**Η
2ο ΚΛΙΜΑΚΙΟ**

ΕΝΙΑΙΑ ΑΡΧΗ ΔΗΜΟΣΙΩΝ ΣΥΜΒΑΣΕΩΝ

2. Επειδή, η υπό εξέταση Προδικαστική Προσφυγή στρέφεται κατά Απόφασης του Δήμου ..., εκδοθείσας στο πλαίσιο της Διακήρυξης με αρ. πρωτ. ... περί διενέργειας Ανοιχτού Ηλεκτρονικού (αρ. ΕΣΗΔΗΣ ...) Διαγωνισμού για την ανάδειξη αναδόχου «Κατασκευής Μονάδας Επεξεργασίας Απορριμμάτων και Μονάδας Κομποστοποίησης Προδιαλεγμένων Βιοαποβλήτων ... και ...» προϋπολογιζόμενης αξίας 18.541.975,00 € χωρίς Φ.Π.Α, συνολικής εκτιμώμενης αξίας συμπεριλαμβανομένου του δικαιώματος προαίρεσης 22.583.950,00 € χωρίς Φ.Π.Α με κριτήριο ανάθεσης την πλέον συμφέρουσα από οικονομική άποψη προσφορά (ΑΔΑΜ ...). Σκοπός του ως άνω έργου, το οποίο επιθυμεί να κατασκευάσει ο Δήμος ... (αναθέτουσα αρχή), ενεργώντας ως αναθέτων φορέας εν προκειμένω (και εφεξής θα καλείται αναθέτουσα αρχή) είναι η κατασκευή της Ολοκληρωμένης Εγκατάστασης Διαχείρισης Αποβλήτων (Ο.Ε.Δ.Α.) του Δήμου ... η οποία περιλαμβάνει α) Μονάδα Επεξεργασίας Απορριμμάτων (Μ.Ε.Α.) β) Μονάδα Επεξεργασίας Βιοαποβλήτων (Μ.Ε.Β) και γ) Επέκταση του Χώρου Υγειονομικής Ταφής Υπολειμμάτων (Χ.Υ.Τ.Υ.) κατασκευή ... όπως προβλέπεται στον Π.Ε.Σ.Δ.Α. της Στο αντικείμενο του παρόντος έργου, στο οποίο θα πρέπει οι

Απόσπασμα από το σχέδιο T7.4-ΥΔ-03 ΕΚΑΤΑΣΤΑΣΗ ΑΠΟΧΕΤΕΥΣΗΣ ΑΚΑΘΑΡΤΩΝ της προσφοράς της εταιρείας ... Με Z10, Z11 σημειώνονται οι χώροι αποθήκευσης ΚΟΜΠΟΣΤ και ΚΟΜΠΟΣΤ ΤΥΠΟΥ Α. Το δίκτυο αποχέτευσης δε συνεχίζεται στη θέση αποθήκευσης των κομποστ.

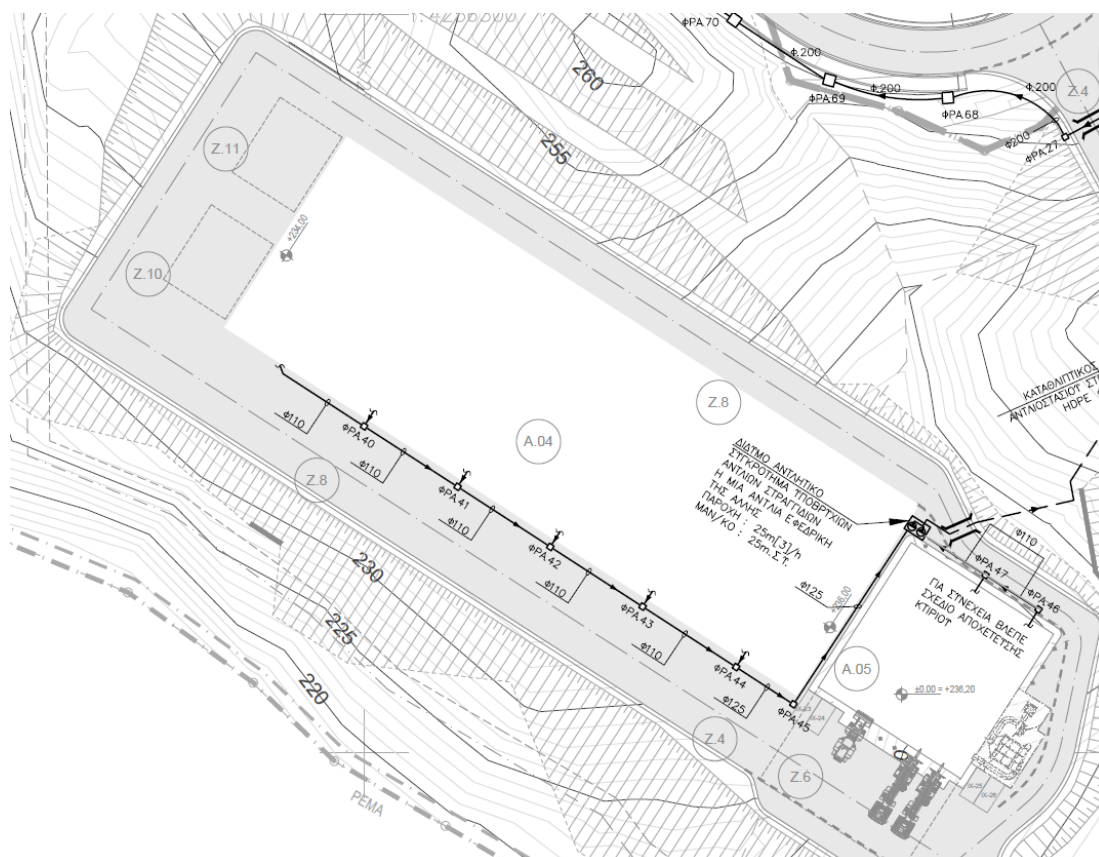
Από την προσφορά της εταιρείας ... , όπως φαίνεται και στο επισυναπτόμενο απόσπασμα, φαίνεται ότι το δίκτυο αποχέτευσης δε συνεχίζεται στο σημείο αποθήκευσης κομποστ. Στην παρέμβασή της, η οποία παρατέθηκε αναλυτικά προηγουμένως, ισχυρίζεται ότι το συγκεκριμένο υλικό (κομποστ) δεν παράγει στραγγίσματα και άρα δεν υπάρχει δημιουργία υγρών αποβλήτων, άρα δεν απαιτείται δίκτυο στη θέση αυτή. Την ίδια άποψη υποστηρίζει και η αναθέτουσα η οποία θεωρεί ότι δεν δημιουργούνται περιβαλλοντικά προβλήματα στη μονάδα. Με το υπόμνημά της η προσφεύγουσα επισημαίνει την πιθανότητα δημιουργίας υγρών αποβλήτων κατά τη λειτουργία της εγκατάστασης (πχ σε βροχόπτωση κατά τη λειτουργία της εγκατάστασης όταν το υλικό δεν είναι καλυμμένο).

Η ΑΕΠΟ του έργου απαιτεί να υπάρχουν στην εγκατάσταση συλλεκτήριες διατάξεις τόσο για τα απόβλητα όσο και για τα όμβρια. Συγκεκριμένα απαιτούνται: «...κατάλληλες συλλεκτήριες διατάξεις από τις οποίες τα μεν παραγόμενα υγρά απόβλητα – στραγγίσματα να οδηγούνται στην Εγκατάσταση Επεξεργασίας Στραγγισμάτων....». Η ... δεν προσφέρει τέτοιο σύστημα και ως εκ τούτου δε συμμορφώνεται με τις απαιτήσεις της ΑΕΠΟ.

Ως εκ τούτου, ο 1ος ισχυρισμός της «....» ως προς την προσφορά της ... θεωρείται ορθός».

ΑΠΟΣΠΑΣΠΑ ΑΠΟ ΣΧΕΔΙΟ Τ6.1 - ΑΡΧ- Α1 ΜΟΝΑΔΑ ΥΠΟΔΟΧΗΣ ΜΗΧΑΝΙΚΗΣ ΕΠΕΞΕΡΓΑΣΙΑΣ

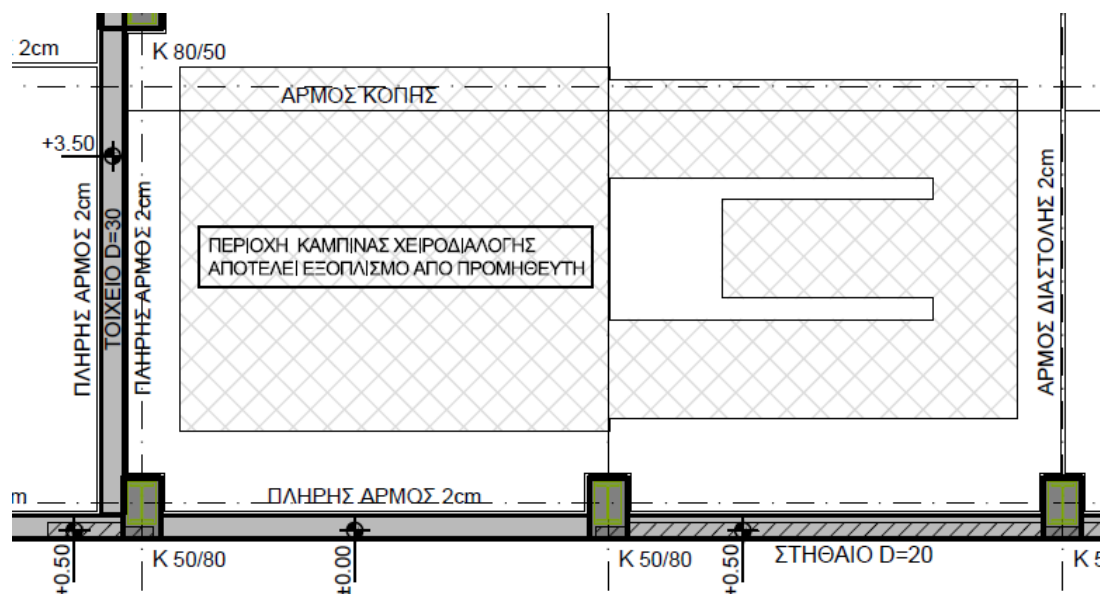
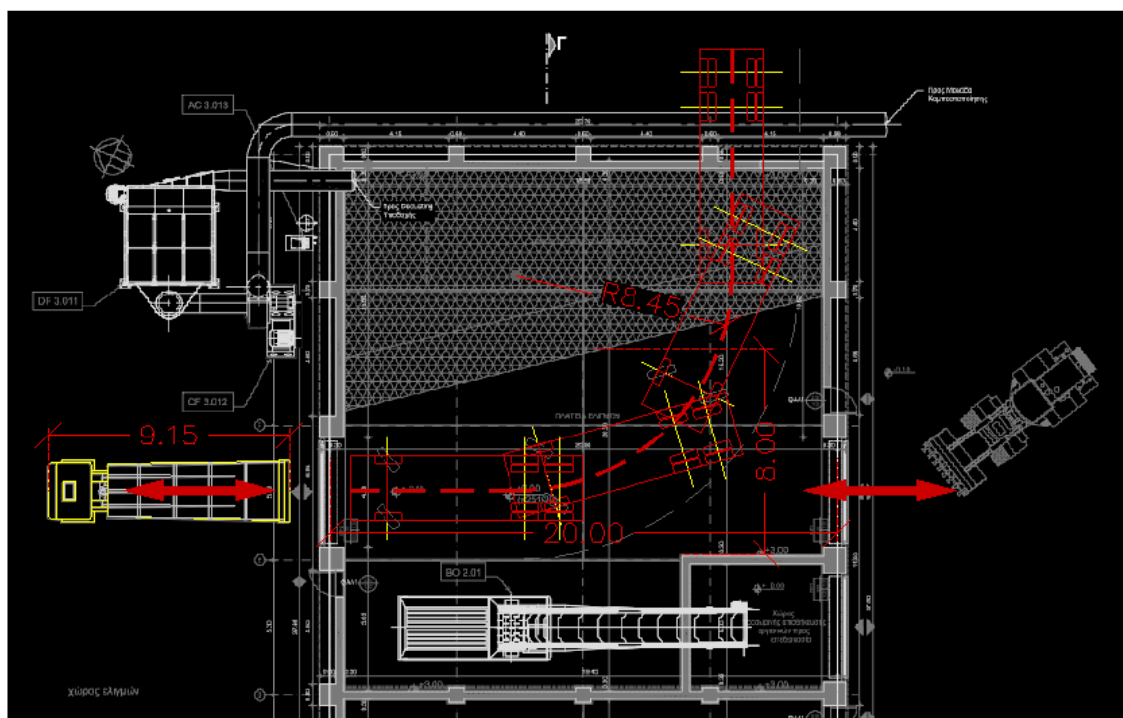
Σύμφωνα με την τεχνική προσφορά της ... εσωτερικά του κτιρίου της Μονάδας Υποδοχής και Μηχανικής Επεξεργασίας κατασκευάζονται καμπίνες χειροδιαλογής σε στάθμη +4.00μ. Ο φέρων οργανισμός στις καμπίνες χειροδιαλογής κατασκευάζεται από μεταλλική διατομή και έχει διαστάσεις σε κάτοψη είναι 5,67*4,80 μ (χωρίς να έχει συνυπολογιστεί η σκάλα) όπως φαίνεται και στο απόσπασμα από το «ΣΧΕΔΙΟ T6.1 - APX- A1 ΜΟΝΑΔΑ ΥΠΟΔΟΧΗΣ ΜΗΧΑΝΙΚΗΣ ΕΠΕΞΕΡΓΑΣΙΑΣ» που επισυνάπτεται εδώ. Πρόκειται για μία μεταλλική κατασκευή πλαισιακής λειτουργίας που αποτελείται από διαμήκη και εγκάρσια στοιχεία. Η κατασκευή αυτή είναι ανεξάρτητη από τον φέροντα οργανισμό του κτιρίου, συνδέεται δε με κλίμακα και διέρχεται από αυτήν ο ταινιόδρομος που μεταφέρει τα υλικά προς διαλογή. Η κατασκευή αυτή δέχεται μόνιμα και κινητά φορτία, τόσο από την κίνηση των ατόμων πάνω σε αυτή, όσο και από τις κατασκευές που καταλήγουν σε αυτή (σκάλα, μονάδα διακίνησης κλπ). Για την κατασκευή της είναι απαραίτητη η γνώση των μεταλλικών διατομών που θα χρησιμοποιηθούν, του τρόπου στήριξης επί εδάφους, συνδέσεων μεταλλικών στοιχείων κλπ. Για το λόγο αυτό είναι αναγκαία η προσκόμιση στατικών υπολογισμών και σχεδίων. Μπορεί να αποτελεί εξοπλισμό από προμηθευτή, όπως φαίνεται στο σχέδιο T6.2-ΣΤΑ-

περίπτωση είναι υποχρεωτικό να προσκομιστούν οι στατικοί υπολογισμοί από τον κατασκευαστή. Ως εκ τούτου, ο 4ος ισχυρισμός της «...» ως προς την προσφορά της ... θεωρείται ως ορθός».

Επομένως, λαμβάνοντας υπόψη ότι σύμφωνα με τους όρους της διακήρυξης και συγκεκριμένα του Παραρτήματος II που αποτελεί συμβατικό έγγραφο σύμφωνα με το αρ. 2 της διακήρυξης, ορίζεται ότι «*διαγωνιζόμενος του οποίου η μελέτη θα λάβει έστω και ένα ΟΧΙ στα ερωτήματα του ΠΣΜΠ συνεπάγεται την απόρριψη της μελέτης προσφοράς και κατά συνέπεια τον αποκλεισμό του διαγωνιζόμενου από τα επόμενα στάδια του διαγωνισμού*» (βλ. σκ. 13 της παρούσας), γίνονται δεκτοί οι ισχυρισμοί του προσφεύγοντος απαορριπτόμενων των ισχυρισμών της αναθέτουσα αρχής και του α παρεμβαίνοντος και τούτο διότι ο α παρεμβαίνων δεν συμμορφώνεται με την επίμαχη απαίτηση (βλ. σελ. 15 του Παραρτήματος II «Πίνακας Συμμόρφωσης Μελέτης Προσφοράς» 6.2 Στατική Μελέτη Κατασκευών από οπλισμένο σκυρόδεμα και Σιδηρών Κατασκευών... Τεύχη στατικών υπολογισμών για κάθε επιμέρους μονάδα που απαιτείται;).

Απόσπασμα T2.2-MHX-02.01

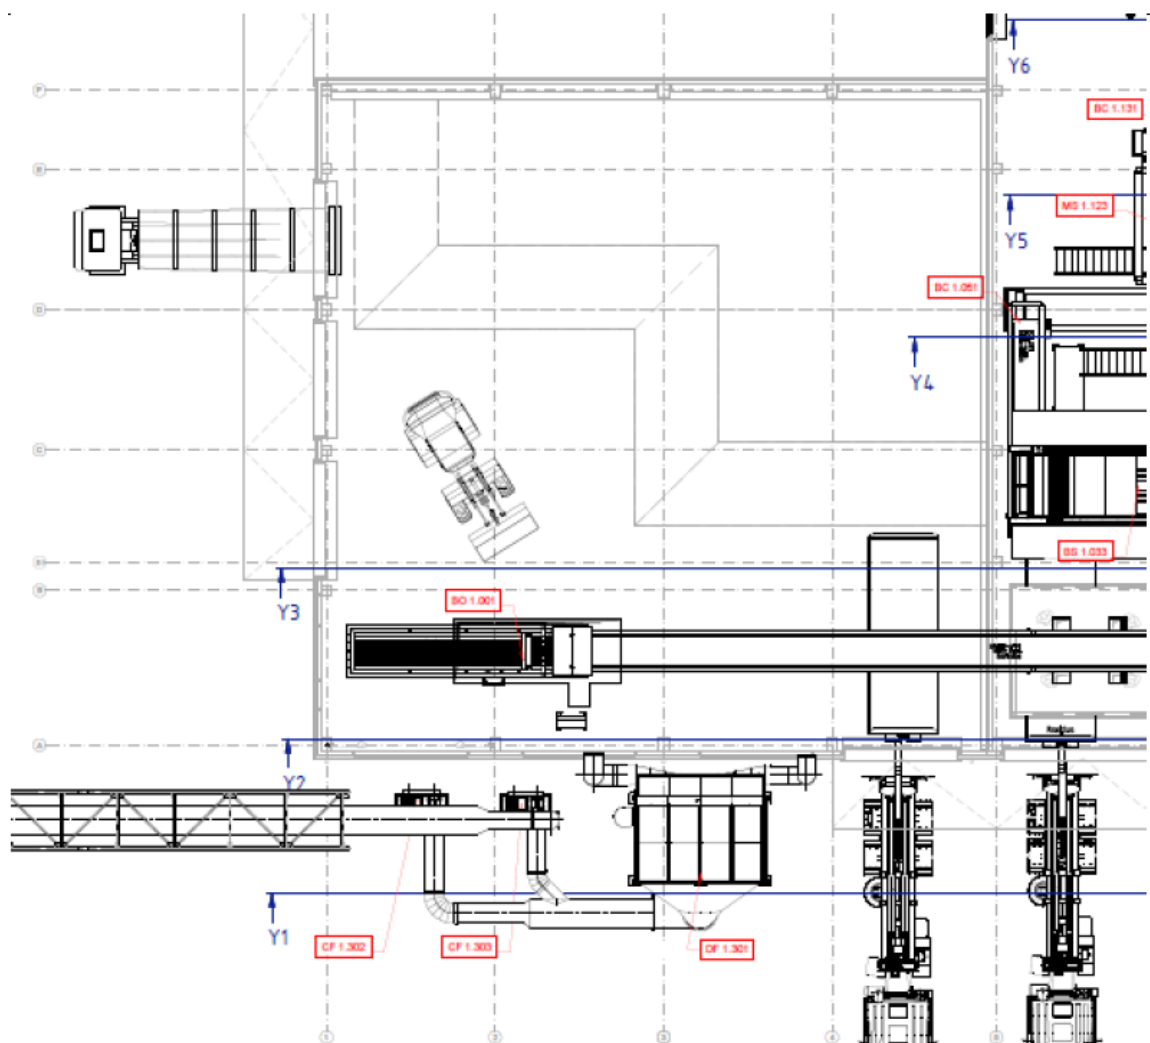
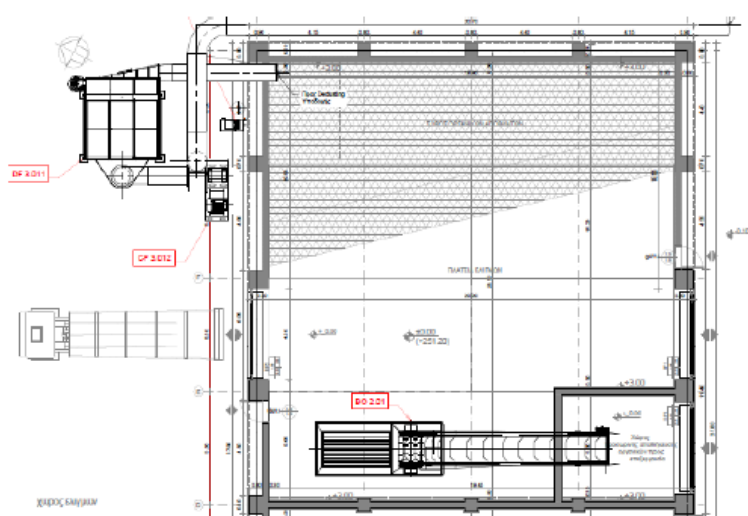
9.4 Καθ' όλη τη διάρκεια αυτών των εργασιών, προκειμένου να είναι εφικτοί οι απαιτούμενοι ελιγμοί, οι θύρες εισόδου των οχημάτων θα πρέπει να είναι ανοικτές, γιατί είναι αδύνατη η ταυτόχρονη παρουσία και των 2 οχημάτων (φορτωτή και φορτηγού) εντός του κτιρίου με όλες τις πόρτες κλειστές. Αυτό έχει ως αποτέλεσμα να μην εξασφαλίζεται η ελαχιστοποίηση των επιπτώσεων στον περιβάλλοντα χώρο, αφού οι οσμές των απορριμμάτων διαφεύγουν στην ατμόσφαιρα και τα απορρίμματα θα διασκορπίζονται στον περιβάλλοντα χώρο.

9.5 Στο σχέδιο T2.2-MHX-01.01 που αφορά την Υποδοχή και Μηχανική Επεξεργασία ΑΣΑ, φαίνεται πως η διαθέσιμη επιφάνεια πλήρους πλήρωσης του χώρου Υποδοχής εκτείνεται μέχρι την θύρα <1> εισόδου του οχήματος. Υπό αυτή τη συνθήκη το όχημα μεταφοράς των εισερχομένων ΑΣΑ, είναι αδύνατο να εισέλθει στο κτίριο ώστε να απορρίψει τα ΑΣΑ από αυτή τη θύρα. Δεδομένου ότι ο υπόλοιπος χώρος έμπροσθεν των θυρών <2> και <3> δεν είναι διαθέσιμος αφού είναι ο μόνος χώρος που μπορεί να ελιχθεί ο φορτωτής που τροφοδοτεί τη μονάδα μηχανικής επεξεργασίας, τα απορριμματοφόρα δεν μπορούν να εισέλθουν πλήρως στο χώρο και να εκφορτώσουν τα απορρίμματα.

9.6 Το γεγονός αυτό, έχει σαν αποτέλεσμα είτε την απόρριψη των φορτίων έξωθεν του κτιρίου και την προώθηση τους από τον φορτωτή στο bunker, είτε την είσοδο των απορριμματοφόρων από τις θύρες <2> και <3> με ταυτόχρονη αργία του φορτωτή έκτος κτιρίου. 9.7 Καθ' όλη τη διάρκεια αυτών των εργασιών, προκειμένου να είναι εφικτοί οι απαιτούμενοι ελιγμοί, οι θύρες εισόδου των οχημάτων θα πρέπει να είναι ανοικτές, γιατί είναι αδύνατη η ταυτόχρονη παρουσία και των 2 οχημάτων (φορτωτή και φορτηγού) εντός του κτιρίου με όλες τις πόρτες κλειστές. Αυτό έχει ως αποτέλεσμα να μην εξασφαλίζεται η ελαχιστοποίηση των επιπτώσεων στον περιβάλλοντα χώρο, αφού οι οσμές των απορριμμάτων διαφεύγουν στην ατμόσφαιρα και τα απορρίμματα θα διασκορπίζονται στον περιβάλλοντα χώρο. 9.8 Εδώ θα πρέπει να τονιστεί ότι ακόμα και αν θεωρηθεί ότι τα δύο κτίρια υποδοχής είναι σε υποπίεση λόγω του συστήματος αποκονίωσης, θα πρέπει να ληφθεί υπόψη

ότι η δημιουργούμενη υποπίεση, δεν μπορεί να αποδώσει ικανοποιητικά όταν οι πόρτες είναι ανοιχτές και όταν υπάρχει συνεχή κίνηση οχημάτων που εισέρχονται και εξέρχονται των κτιρίων. Αυτό μπορεί να γίνει εύκολα αντιληπτό σε οποιαδήποτε υφιστάμενη Μονάδα Επεξεργασίας Απορριμμάτων όπου γίνεται άμεσα αντιληπτό ότι με το που ανοίγουν οι θύρες υποδοχής, υπάρχει άμεση διάχυση οσμών και σκόνης στο περιβάλλον. Είναι επίσης προφανές ότι το φαινόμενο της διάχυσης των οσμών και της σκόνης ή ακόμα και μικροαπορριμμάτων στο περιβάλλον από τις ανοιχτές θύρες, γίνεται τόσο πιο έντονο, όσο πιο έντονος είναι ο άνεμος που επικρατεί στην περιοχή. 9.9 Η ως άνω επί ποινή αποκλεισμού απαίτηση προβλέπεται στη σελίδα 22 του Παραρτήματος II της Διακήρυξης, «Πίνακας Συμμόρφωσης Μελέτης Προσφοράς» όπου υπάρχει το ακόλουθο σημείο ελέγχου: “Συμφωνεί ο σχεδιασμός των χώρων υποδοχής που προσφέρονται σύμφωνα με την οριστική μελέτη έκαστου διαγωνιζόμενου που περιέχεται στο τεύχος 2.1 με τις προδιαγραφές της παραγράφου 3.1 της ΤΣΥ;” Όπως αποδείξαμε στον σχεδιασμό της ... δεν τηρούνται οι απαιτήσεις για την αποφυγή επιβάρυνσης του περιβάλλοντος με σκόνη και οσμές, καθώς οι πόρτες θα πρέπει να είναι συνέχεια ανοιχτές και συνεπώς θα πρέπει να αποκλειστεί και για αυτόν τον λόγο από τη συνέχεια του διαγωνισμού.

Απόσπασμα από το υποβληθέν T2.2-MHX-02.01

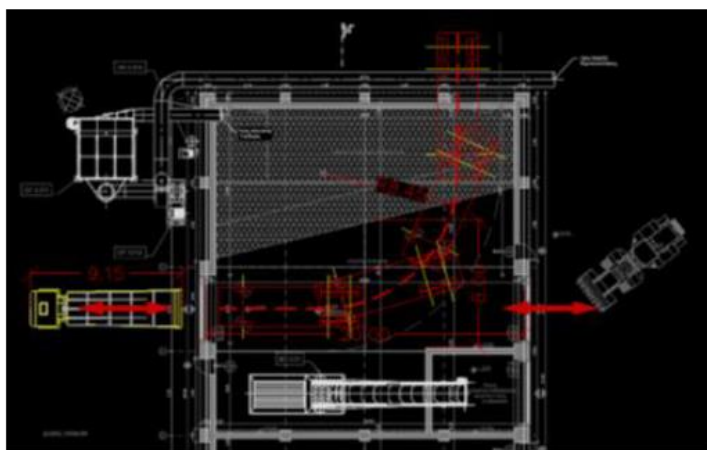
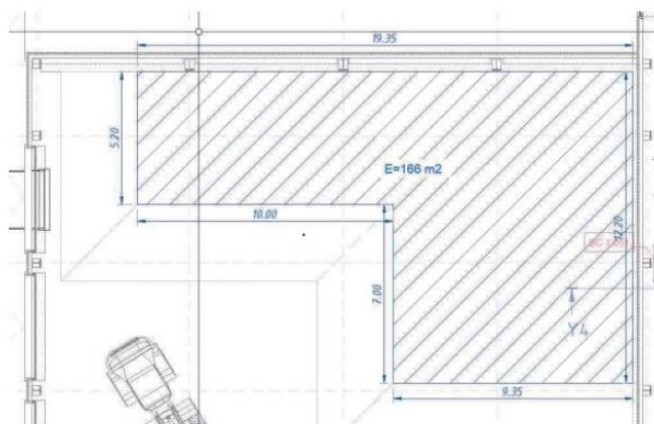
122. Χρησιμοποιώντας το δικό της σκίτσο, η προσφεύγουσα πρόσθεσε την τροχιά του φορτηγού με τρόπο που προφανώς εξυπηρετεί το συμφέρον της. Ωστόσο, στην πράξη το φορτηγό θα αρχίσει την στροφή πιο νωρίς και θα πλησιάσει την άνω-δεξιά γωνία του κτιρίου και θα αρχίσει τη διαδικασία εκκένωσης σε ελεύθερη επιφάνεια. Η εκκένωση εκτελείται με παράλληλη διακοπτόμενη αργή εμπροσθοπορεία μέχρι την πλήρη εκφόρτωση του, οπότε αποχωρεί αφήνοντας ένα μακρόστενο σωρό. Εν συνεχεία, ο φορτωτής, ο οποίος έχει αποτραβηχτεί σε κάποια ελεύθερη επιφάνεια ή είναι εκτός κτιρίου επειδή εξυπηρετεί τα κελιά κομποστοποίησης, παραλαμβάνει το φορτίο και τα στοιβάζει στην επιθυμητή τους θέση ώστε να αφήσει χώρο για το επόμενο

όχημα. Ο χώρος 20 x 8 μέτρα είναι επαρκής και επιτρέπει να γίνεται η εκφόρτωση με τις πόρτες κλειστές. Από τα παραπάνω προκύπτει ότι οι ισχυρισμοί της προσφεύγουσας, είναι ατεκμηρίωτοι και βασίζονται σε ένα σκίτσο που εκπόνησε μόνη της με σκοπό να αποδώσει ανύπαρκτες πλημμέλειες στην προσφορά μας. 123. Το ίδιο συμβαίνει και όσον αφορά τη Μονάδα Υποδοχής και Μηχανικής Επεξεργασίας ΑΣΑ. Το όχημα θα εισέλθει με οπισθοπορεία και όταν βρει ελεύθερη επιφάνεια θα εκκενώσει όμοια με τον παραπάνω περιγραφόμενο τρόπο και κατόπιν ο φορτωτής θα διευθετήσει το υλικό. 124. Να σημειωθεί ότι τα σχέδια Γενικών Διατάξεων που χρησιμοποίησε η προσφεύγουσα προς απόδειξη της μη επάρκειας του χώρου δεν αποτυπώνουν τη δυσμενέστερη κατάσταση. Στην προσφορά μας, στις παραγράφους 2.1.2.1. και 2.1.1.2 του Τεύχος Τ2.1 της προσφοράς μας (σελ. 54, 55), αποτυπώνεται σε σκίτσα η επάρκεια των χώρων (βλ. σχέδιο παρακάτω). Και στις δύο περιπτώσεις αναγράφεται η φράση «Σε κάθε περίπτωση, είναι προφανής η δυνατότητα περαιτέρω πλήρωσης της χωρητικότητας της πλατείας, καθώς στον παραπάνω υπολογισμό δεν λαμβάνονται υπόψη ο ωφέλιμος όγκος των πρανών που σχηματίζονται κατά την αποθήκευση του υλικού». Τα πρανή, δηλαδή, που φαίνονται στα σχέδια Γενικών Διατάξεων και που τα χρησιμοποίησε ατυχώς η προσφεύγουσα, στην πράξη δε θα καταληφθούν πλήρως από υλικό. Απλά σχεδιάστηκαν στις γενικές διατάξεις με πλεονασμό, προς απόδειξη της επάρκειας. Αυτό υπέρ της ασφάλειας, αφού στην πράξη ο χειριστής του φορτωτή, δε θα μετρά με μεζούρα τις διαστάσεις του σωρού που διαμορφώνει, αλλά θα στοιβάξει βασιζόμενος στην εμπειρία του. 125. Επίσης, στη μελέτη μας τα ύψη σωρού θεωρήθηκαν με ασφάλεια 2,75m & 2,00m για την Υποδοχή ΑΣΑ & Προδιαλεγμένων αντίστοιχα. Αν θεωρήσουμε ότι ο φορτωτής μπορεί να στοιβάξει μέχρι ύψους 3,30m όπως και της προσφεύγουσας (αφού προσφέρεται το ίδιο μηχάνημα), τότε το εμβαδό κάλυψης μικραίνει κι άλλο, εξασφαλίζοντας μεγαλύτερη ελεύθερη επιφάνεια για τα οχήματα.

Υποδοχή ΑΣΑ (από διαστασιολόγηση)

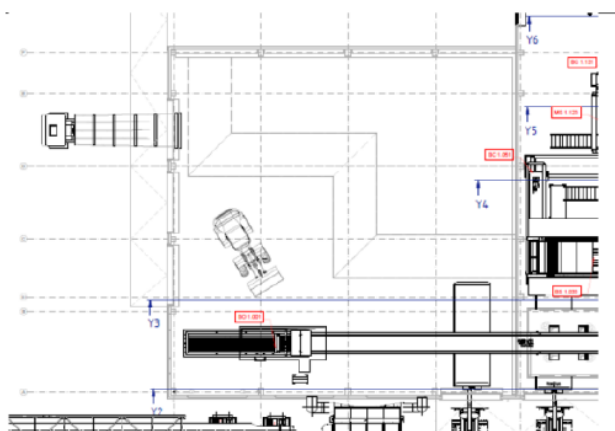
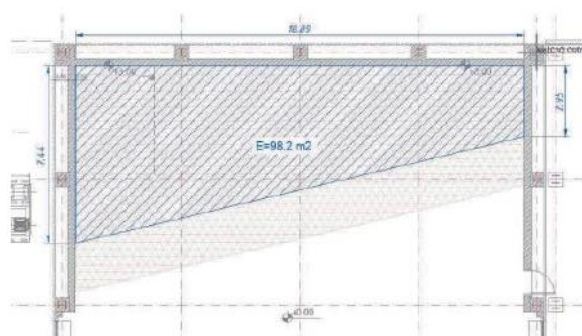
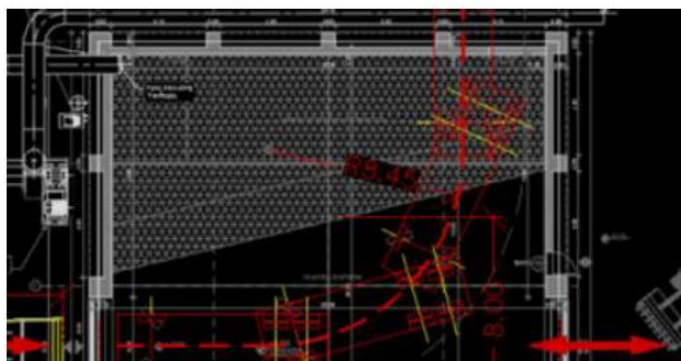
126. Επομένως, σύμφωνα με τα παραπάνω, ο ελεύθερος χώρος είναι μεγαλύτερος από ότι στα σκαριφήματα που έχει καταθέσει ατυχώς η προσφεύγουσα προς απόδειξη της δήθεν ανεπάρκειας του χώρου. Άλλωστε και στις υποδοχές μεγαλύτερων έργων με βαθύ banker, κατά πάγια τακτική, η εκκένωση γίνεται μπροστά στην πόρτα, με την πόρτα ανοικτή. Η εκκένωση ενός μέσου φορτηγού διαρκεί περίπου 5-7 λεπτά. 127. Συναφώς, κατά λογική ακολουθία και ο ισχυρισμός της προσφεύγουσας ότι «μη εξασφάλιση της ελαχιστοποίησης των επιπτώσεων στον περιβάλλοντα χώρο, αφού οι οσμές των απορριμμάτων διαφεύγουν στην ατμόσφαιρα και τα απορρίμματα θα διασκορπίζονται στον περιβάλλοντα χώρο» είναι αβάσιμος. 128. Επίσης, αβάσιμος είναι και ο ισχυρισμός ότι «...ότι ακόμα και αν θεωρηθεί ότι τα δύο κτίρια υποδοχής είναι σε υποπίεση λόγω του συστήματος αποκονίωσης, θα πρέπει να ληφθεί υπόψη ότι η δημιουργούμενη υποπίεση, δεν μπορεί να αποδώσει ικανοποιητικά όταν οι πόρτες είναι ανοιχτές και όταν υπάρχει συνεχή κίνηση οχημάτων που εισέρχονται και εξέρχονται των κτιρίων...». Και τούτο, διότι το κτίριο το οποίο αποσμεύεται, διαθέτει πάντα ανοίγματα από τα οποία μπορεί και οφείλει να εισέρχεται ο αέρας εξαιτίας της υποπίεσης που αναπτύσσει το σύστημα αποκονίωσης, το οποίο είναι και απολύτως φυσιολογικό. Εφόσον, δηλαδή, αναρροφάς και βγάζεις αέρα από το κτίριο, από κάπου θα πρέπει να μπαίνει φρέσκος αέρας. Οπότε, όταν ανοίγουν οι θύρες υποδοχής, ο φρέσκος αέρας θα εισέρχεται και από αυτές. Το ίδιο, άλλωστε, ισχύει και για την προσφορά της προσφεύγουσας. Το κτίριο έχει αναρρόφηση για να μην επιτρέπει τη διαφυγή οσμών, καθώς σύμφωνα και με τη δική της προσφορά ο φορτωτής μπαينوβγαίνει καθ' όλη τη διάρκεια της βάρδιας και η πόρτα ανοιγοκλείνει (Τεύχος

Ενδεικτική διάσταση απορριμματοφόρου και ίχνη τροχών σε στροφή σύμφωνα με την ΟΜΟΕ – ΙΚ

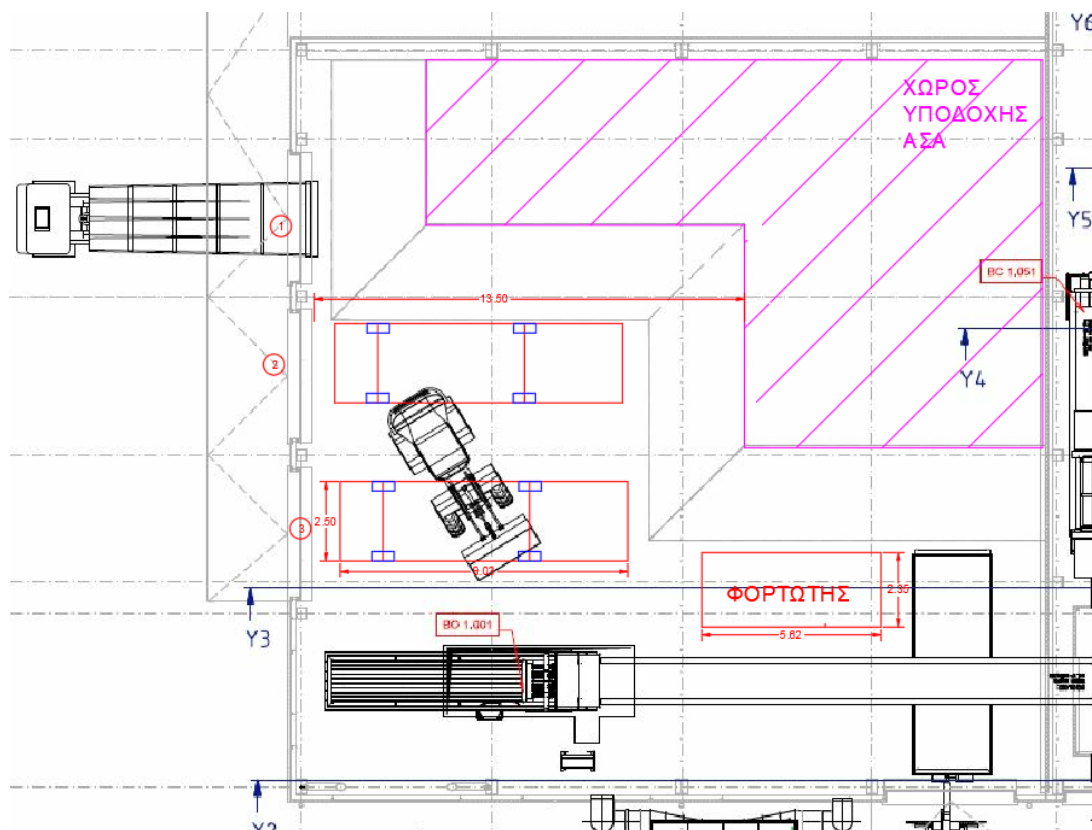
φόρτωση και εκφόρτωση, έως και την μηχανική και βιολογική επεξεργασία των απορριμμάτων, θα πρέπει να στεγάζονται σε κλειστούς και στεγασμένους χώρους. Σε κάθε περίπτωση, οι προδιαγραφές του χώρου, ανάλογα με το σκοπό που αυτό εξυπηρετεί, θα πρέπει να εξασφαλίζουν την ελαχιστοποίηση των επιπτώσεων στο περιβάλλοντα χώρο.» Για την εξέταση του ερωτήματος αυτού εξετάζεται η δυνατότητα ταυτόχρονης παραμονής στον χώρο απορριμματοφόρου και φορτωτή. Ελλείπει στοιχείων για τα απορριμματοφόρα, θεωρείται ένα απορριμματοφόρο διαστάσεων 9.03 X 2.54 με τροχιές κίνησης κατά τη στροφή σύμφωνα με τα οριζόμενα στις Οδηγίες Μελετών Οδικών Έργων (ΟΜΟΕ – ΙΚ, Σχέδιο, Έκδοση 2011). Λαμβάνεται υπόψη επίσης ο φορτωτής ... που προσφέρει η εταιρεία ... μεγίστων διαστάσεων 5.62 X 2.35.

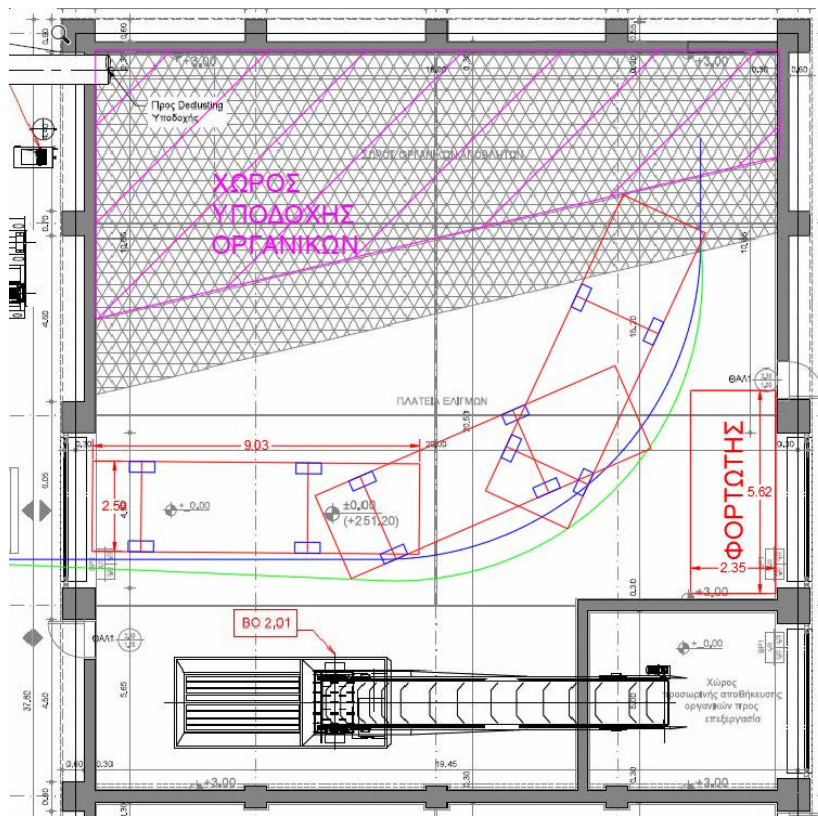
Απόσπασμα από το σχέδιο T2.2 της εταιρείας Με χρώμα έχουν σχεδιαστεί πάνω στο σχέδιο της εταιρείας τα οχήματα και ο χώρος υποδοχής ΑΣΑ. Η εταιρεία ... στην προσφορά της έχει υπολογίσει την ωφέλιμη χωρητικότητα των ΑΣΑ σύμφωνα με τα τεύχη δημοπράτησης. Η επιφάνεια που καταλαμβάνει ο χώρος αυτός απεικονίζεται στο παραπάνω σκαρίφημα με μωβ διαγράμμιση. Ο χώρος αυτός αποτελεί την επιφάνεια στην οποία συλλέγονται τα ΑΣΑ. Όταν ο χώρος αυτός είναι άδειος, το όχημα στη θέση 1 μπορεί να εισέλθει με οπισθοπορεία και να εκκενώσει το φορτίο ενώ ο φορτωτής μπορεί να κινείται μέσα στον υπόλοιπο ελεύθερο χώρο. Όταν ο χώρος αυτός είναι γεμάτος, είναι δυνατόν να εισέλθουν οχήματα από τη θέση 2 και τη θέση 3. Στις θέσεις αυτές υπάρχει ικανό πλάτος, περίπου 13.5 μ για την είσοδο και εκφόρτωση του οχήματος. Κατά τη διάρκεια αυτών των κινήσεων ο φορτωτής μπορεί να περιμένει σε κάποιο ελεύθερο χώρο της μονάδας (ενδεικτικά απεικονίζεται αναμονή του φορτωτή μπροστά από τη μεταφορική ταινία), και μόλις εξέλθουν τα οχήματα να κάνει τους απαραίτητους ελιγμούς και να μεταφέρει τα

απορρίμματα. Όλες οι κινήσεις που αναλύθηκαν προηγουμένως (πλην της εισόδου και εξόδου των φορτηγών) μπορούν να γίνουν με κλειστές τις πόρτες.

Επομένως, κρίνονται απορριπτέοι οι ισχυρισμοί του προσφεύγοντος και γίνονται δεκτοί οι ισχυρισμοί του α παρεμβαίνοντος και της αναθέτουσας αρχής καθόσον ο επίμαχος σχεδιασμός του α παρεμβαίνοντος είναι σύμφωνος με τα συμβατικά τεύχη.
